Název a evidenční číslo Stavby: "EIB 2021" II/339 Červené Janovice - Štípkolasy Název stavebního objektu/provozního souboru (SO/PS): Rekonstrukce II/339, ZÚ - km 2,76	Číslo SO/PS / / číslo Změny SO/PS: <p style="text-align: center;">101.1/1</p>	Číslo ZBV: <p style="font-size: 1.5em;">3</p>
---	--	---

Změnový list

Název a evidenční číslo Stavby: "EIB 2021" II/339 Červené Janovice - Štipoklasy Název stavebního objektu/provozního souboru (SO/PS): Rekonstrukce II/339, ZÚ - km 2,76	Číslo SO/PS / / číslo Změny SO/PS: 101.1/1	Číslo ZBV: 3.5
---	---	--------------------------

Věc: Vyjádření autorského dozoru stavby „II/339 Červené Janovice – Štipoklasy – PD“ (AD) k navrženým dílčím změnám SO 101.1

DETAIL – PŘÍKOP ZPEVNĚNÝ PŘÍKOPOVOU TVÁRNICÍ

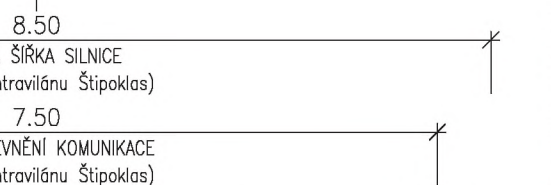
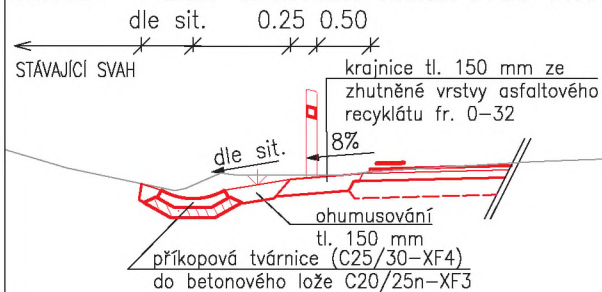
Po dokončení projektové přípravy a před zahájením realizace stavby došlo ke stavebním úpravám odvodnění v prostoru křižovatky II/339 a III/0171 do Zdeslavic. Zachováním upraveného stavu bylo změněno řešení odvodnění v tomto prostoru a v souvislosti s tím bylo navrženo vypustit příkopovou tvárnici v příkopu na jihovýchodním nároží křižovatky. AD s vypuštěním příkopové tvárnice souhlasí.

DETAIL – SVODIDLO

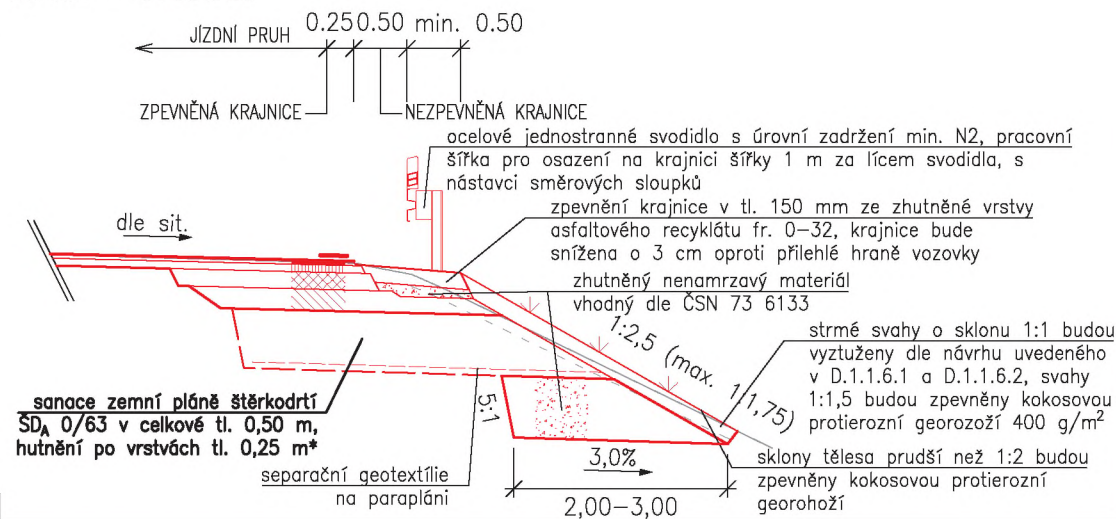
Po konzultaci s objednatelem a se zástupci objednatele se zhotovitel rozhodl místo armovaného svahu použít typové svodidlo EVOL GS 1,5, jehož parametry umožňují osadit svodidlo i v případě šířky 0,75 m tak, že sloupky svodidla jsou beraněny do nezpevněné krajnice a nikoli za hranu svahu zemního tělesa. Viz. vyjádření AD ze dne 20. 10. 2021.

Za AD souhlasíme s osazením svodidla na nezpevněnou krajnici šířky 0,75 m za podmínek, že bude použito svodidlo s třídou pracovní šířky W3 (případně nižší), dynamický průhyb do 0,7 m, délka sloupků bude min. 2 m a v souladu s doporučením TP 114 budou sloupky svodidla beraněny do nezpevněné krajnice před hranu svahu zemního tělesa. Svah zemního tělesa bude ohumusován, zpevněn kokosovou protierozní georochoží a zatravněn.

Příloha č.1: Vzorový řez krajnicí se svodidlem v km 0,420

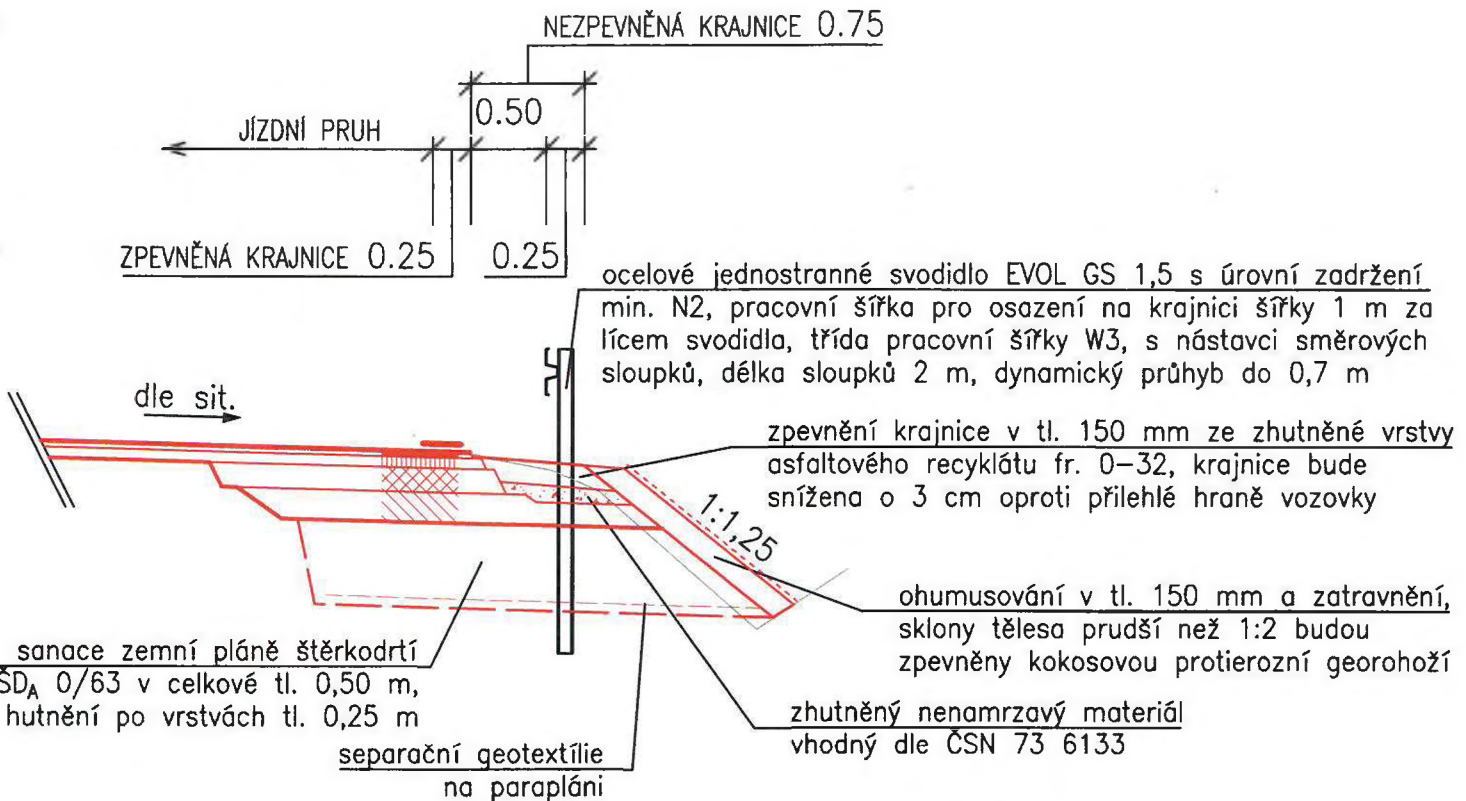
Věc: Vyjádření autorského dozoru stavby „II/339 Červené Janovice – Štipoklasy – PD“ (AD) k navrženým změnám souvisejícím s vyztuženým svahem v km 0,395 – 0,427 vlevo

Vyztužený svah byl v PDPS navržen v km 0,395 – km 0,427 vlevo z důvodu rozšíření nezpevněné krajnice na 1 m kvůli osazení svodidla a katastrální hranici, která neumožňovala standardní sklon svahu po rozšíření krajnice. Proto byl navržen sklon svahu 1:1 a svah jako vyztužený.

Zhotovitel se rozhodl použít typové svodidlo EVOL GS 1,5. Parametry svodidla umožňují osadit svodidlo i v případě šířky nezpevněné krajnice 0,75 m tak, že sloupky svodidla budou beraněny do nezpevněné krajnice, nikoliv za hranu svahu zemního tělesa. Takové řešení při osazení na stávajících silnicích je v souladu s TP 114 čl. 2.9, pokud je použito svodidlo pro osazení na krajnici šířky 1 m, přičemž se skutečná šířka krajnice nezohledňuje. Při šířce nezpevněné krajnice 0,75 m je možné svah zemního tělesa provést ve sklonu, který nebude vyžadovat vyztužení zemního tělesa, ale pouze provedení protierozního opatření.
